**Nota van vooroverleg voorontwerpbestemmingsplan
Spoorzone – District Z, Werkplaatsen en Lurelui**

Datum	23 november 2023
Titel	Nota van vooroverleg voorontwerpbestemmingsplan Spoorzone – District Z, Werkplaatsen en Lurelui

d. Spooraanpassingen nodig ten behoeve van rijtijdwinst

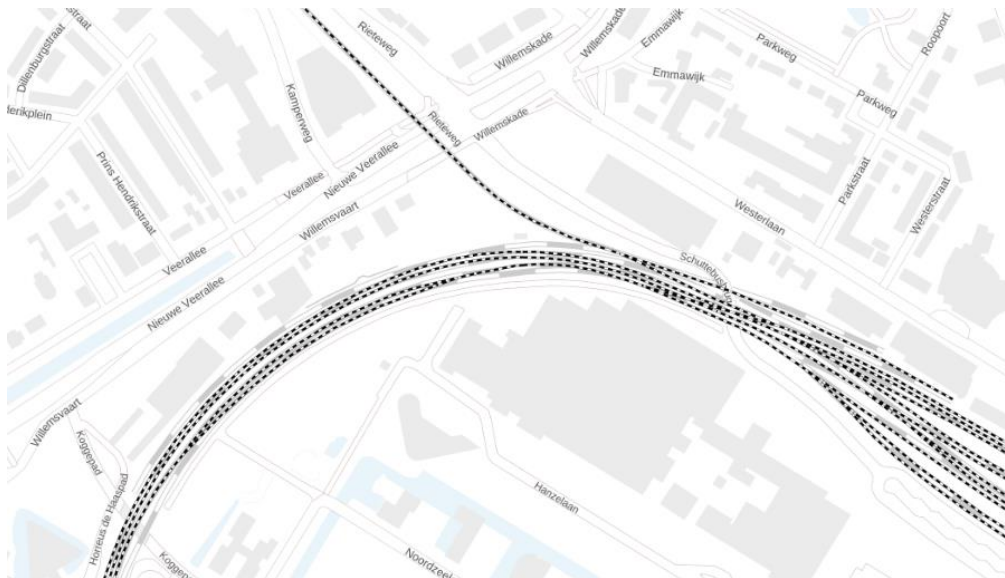
Het is van belang om op lange termijn de mogelijkheid voor een 3e en 4e spoor inclusief toegang naar RGS terrein te behouden. Dit betekent ruimte houden voor 6 sporen. Het Wärtsilä gebouw is ten tijde van 'Zwolle Spoor' deels gesloopt en zodanig opnieuw gebouwd dat er ruimte is voor een 3e en 4e spoor.

Het ruimtebeslag voor een toekomstig 3^e en 4^e spoor dient opgenomen te worden in het bestemmingsplan. Dit is nu nog niet het geval.

Over de ontwikkeling van de Spoorzone heeft de afgelopen jaren meerdere malen overleg plaatsgevonden met ProRail. In het bestemmingsplan is rekening gehouden met de nu geldende bestemming Verkeer-Railverkeer. Deze maken, behalve bij de beoogde tunnels, geen onderdeel uit van het bestemmingsplan 'Spoorzone – District Z, Werkplaatsen en Lurelui'.

Voor het geluidsonderzoek voor railverkeer is, zoals wettelijk voorgeschreven, gerekend met het geluidregister. Hierin zijn langs het plangebied grotendeels 4 sporen opgenomen. Zie onderstaande uitsnede uit het geluidregister.

Als ProRail in de toekomst spooruitbreiding wil realiseren, dan zal hier een apart ruimtelijk besluit over moeten worden genomen. Het ontwerp van de onderdoorgangen houdt rekening met de mogelijkheid van een eventuele toekomstige spooraanpassing. Het spoordragende dek wordt dusdanig gemaakt dat dit in de toekomst voor de spooraanpassing uit te breiden is, zonder dat dit een inbreuk geeft op de functionaliteit van de onderdoorgangen.

e. Fietsenstalling

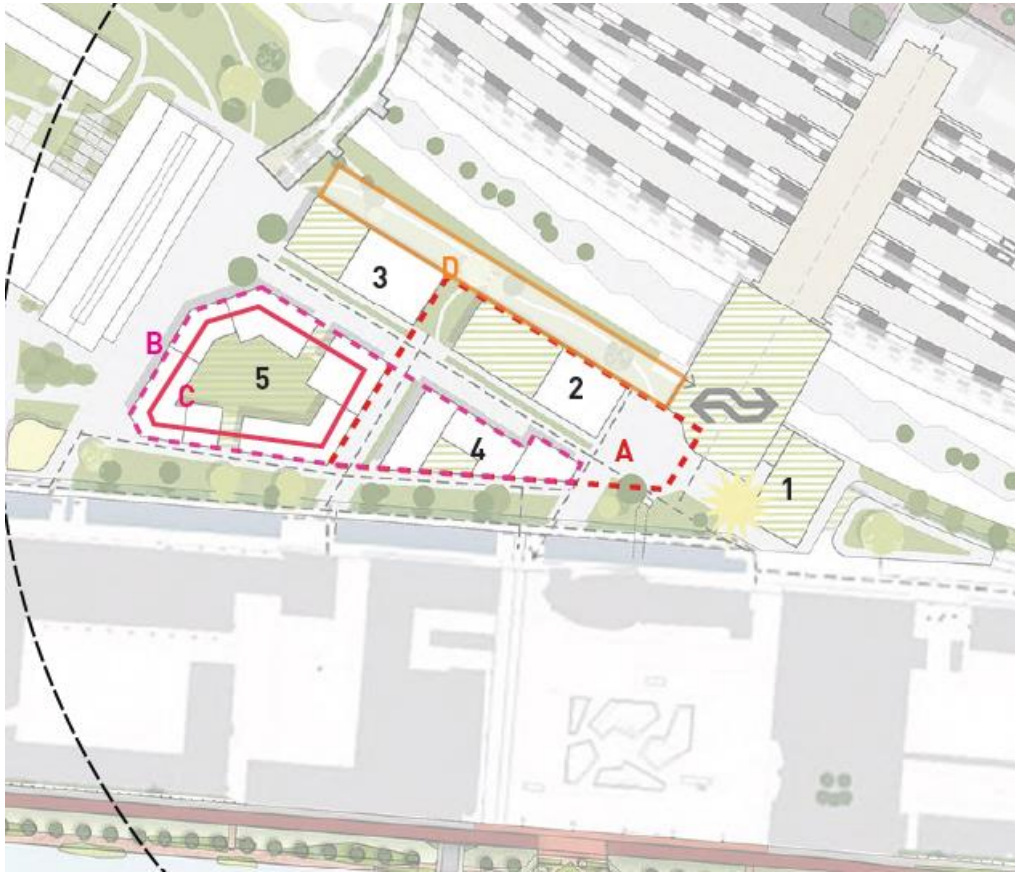
Door het niet verankeren van een fietsenstalling in het voorontwerp wordt het plaatsen van een fietsenstalling een planologisch recht, maar geen plicht. Wij willen graag verankering van een planologische eis van een fietsenstalling.

Door het bestemmen van de groenzone langs het spoor blijven nog maar twee opties open voor een fietsenstalling: ondergronds of het Lubeckplein. Een ondergrondse fietsenstalling is niet mogelijk binnen dit voorontwerp.

Een fietsenstalling onder het Lubeckplein voldoet niet of maar ten dele aan het ontwerpvoorschrift (OVS) van ProRail vanwege de afstand tot het station.

Zorg bij ProRail is dat NS de optie voor een ondergrondse fietsenstalling zal tegenhouden in verband met ontwikkel potentieel rondom de tunnel en de stations entree aan de Zuidzijde.

In het bestemmingsplan is met een voorwaardelijke verplichting geborgd dat de omgevingsvergunning voor het bouwen binnen de bestemming Gemengd-1 (District Z) pas verleend wordt als duidelijk is dat er een vervangende fietsenstalling wordt gerealiseerd met voldoende fietsparkeerplekken. Hiermee is er in feite een plicht opgenomen om een nieuwe vergelijkbare fietsenstalling te realiseren als de huidige stalling door de nieuwe bebouwing moet verdwijnen.

Er vindt op dit moment nog onderzoek plaats naar de beste locatie voor de fietsenstalling. Er zijn 4 opties in het plangebied die onderzocht worden:

- A. ondergronds onder stationsplein en blokken 2 en 4
- B. ondergronds onder blokken 4 en 5
- C. Bovengronds in Blok 5
- D. Bovengronds naast blokken 2 en 3

Deze worden in het bestemmingsplan mogelijk gemaakt. Zie onderstaande afbeelding. Daarnaast kan mogelijk de bestaande Lubeckgarage een rol spelen voor de fietsenstalling.

h. Bestemming Gemengd – overige gebouwen

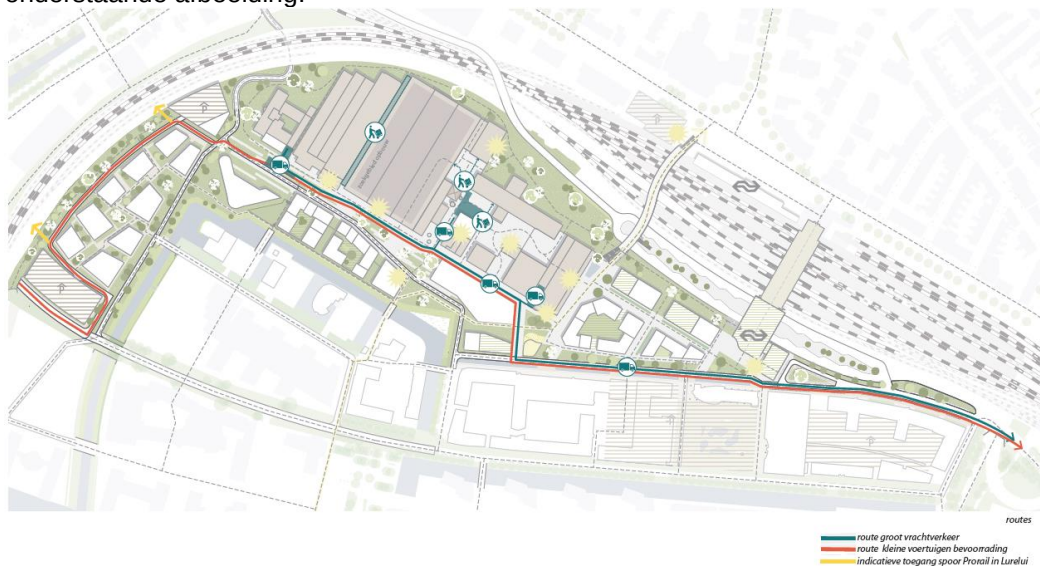
Gezien de nabijheid van deze gebouwen bij het spoor moet rekening gehouden worden met brandoverslag, geluid, trillingen. De genoemde bestemming conflicteert met de toegangsmogelijkheid vanaf de Noordzeelaan rechtdoor naar het spoor (zie ook onderstaande tekening).

Voor de beantwoording wordt verwezen naar de reactie onder d en g.

NS is in overleg met ProRail over de verplaatsing van de toegangsmogelijkheid tot de parallelweg langs het spoor vanaf de Noordzeelaan. Er zijn twee opties mogelijk, ter hoogte van de zuidelijke hub of ter hoogte van de noordelijke hub. Zie gele pijlen op onderstaande afbeelding.

i. Toegang emplacementen op locaties getoond in onderstaande tekening

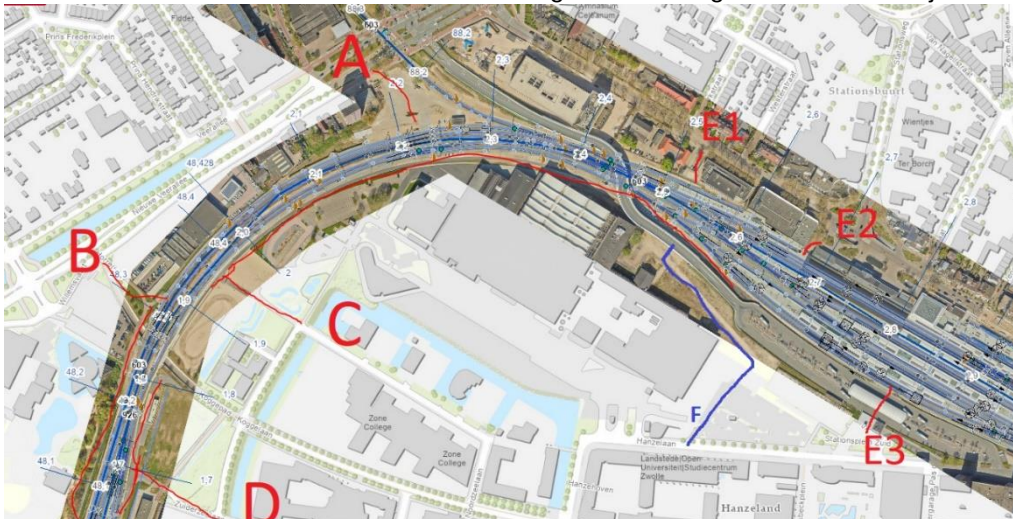
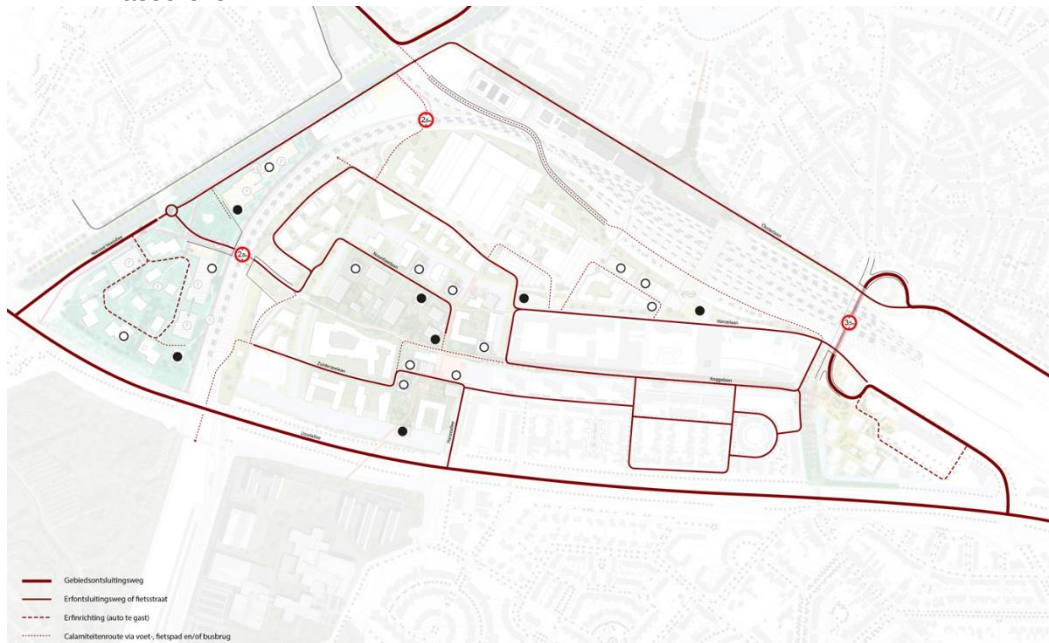
Toegang tot het getoonde deel van het emplacement (zie onderstaande tekening) loopt via enkele wegen. Deze wegen bieden elk voor een specifiek deel toegang en dienen dan ook gehandhaafd te blijven.

Tevens loopt er een parallelweg langs het spoor (binnen ProRail hekken), deze dient t.b.v. bereikbaarheid voor onderhoud en storing herstel ook gehandhaafd te blijven.

(rood) A -- Terrein aan de Veerallee. Hier hebben we toegang, een terrein waar diepladers kunnen laden en lossen. Waar krollen/werkmaterieel opgesteld kunnen worden en via de railinzetplaats ingezet kunnen worden. Tevens bevindt zich hier een relaishuis met bediening van de beveiliging voor het buitendienst nemen van diverse sporen.

(rood) B -- Via het Horreus de Haaspad hebben we toegang tot diverse locaties langs de baan, vanaf zijde RGS slecht bereikbaar i.v.m. niet kunnen oversteken van diverse sporen.

(rood) C -- Vanaf de Noordzeelaan kan de parallelweg vanaf onderdoorgang Koggelaan tot het station bereikt worden. Hier staan diverse technische ruimtes/kasten welke bereikbaar moeten blijven. Tevens belangrijke aanrijdroute voor onderhoud en storing herstel.

(rood) D -- Vanaf de Zuiderzeelaan toegang tot RGS (hier zijn diverse relaishuizen en railinzetplaatsen).

(rood) E1, E2 en E3 -- Diverse toegangen tot het station via looproutes, onhandig voor onderhoud/storing herstel i.v.m. meenemen groot gereedschap.

(blauw) F -- Vanaf de Hanzelaan toegang tot het spoorweg terrein en kasten onder de busbrug. Deze toegang is bij de aanleg van het parkeerterrein verdwenen wat zowel voor ProRail, als voor de hulpdiensten (vermoedelijk) niet acceptabel is.

Vanwege hulpdiensten en ten behoeve van onderhoudswerkzaamheden is het noodzakelijk dat toegang tot genoemde locaties ten alle tijden mogelijk blijven. Toegankelijkheid van deze locaties opnemen als eis.

- A. In overleg met ProRail wordt gezocht naar een inpassing van de onderdoorgang Veerallee met behoud van de door ProRail benoemde functionaliteit.
- B. In overleg met ProRail wordt gezocht naar de bereikbaarheid via Horreus de Haaspad in relatie tot de Koggetunnel.

- C. De bestaande parallelweg langs het spoor blijft behouden. Wel zal de toegang tot de weg verplaatst worden. Zie ook reactie onder h.
- D. De bereikbaarheid van deze parallelweg wordt in het ontwerp van de Koggetunnel meegenomen.
- E. Deze toegangen bij E1, E2 en E3 liggen buiten het plangebied. De huidige situatie blijft gehandhaafd.
- F. Het gebied langs het spoor wordt grotendeels toegankelijk voor calamiteitenverkeer. Zie onderstaande afbeelding. De route zoals aangegeven bij F is niet meer mogelijk in de toekomstige situatie. De kasten onder de spoorbrug zijn toegankelijk via de parallelweg van ProRail vanwege de Passerelle.
